Název Stavby dle SoD: II/116, III/11626 a III/11624 Mníšek pod Brdy - část 1 Název stavebního objektu/provozního souboru (SO/PS): Komunikace	Číslo SO/PS / pořadí Změny SO/PS: SO 101 /ZBV 01	Číslo ZBV: 01
---	---	--------------------------------

Změnový list

Předmět Změny: Změny obnovy podkladních vrstev recyklací za studena

Oznámení o změně Průkazní zkoušky recyklované směsi oproti PDPS

Zrnitost směsi kameniva

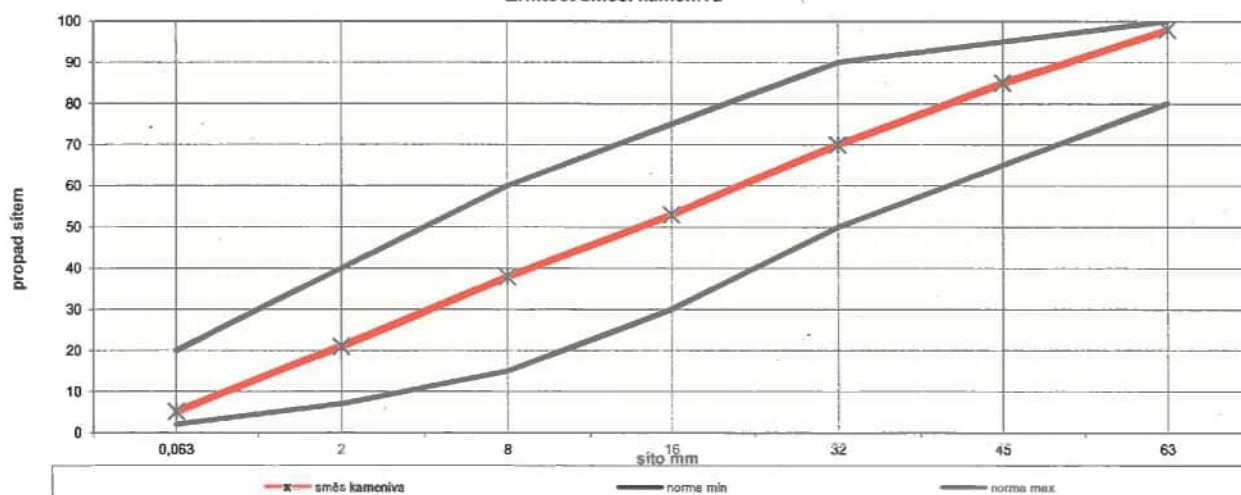
0/63	cement		80	100	
63	98	100	98			98
45	85	100	85			86
32	70	100	70	50	90	72
16	53	100	53	30	75	55
8	38	100	38	15	60	41
2	21	100	21	7	40	25
0,063	5,2	99	5,2	2	20	9,9

1)
původní
materiál
100
95

2)
cemenet
cemenet
5

omezení:
100% propad sítím
90 mm
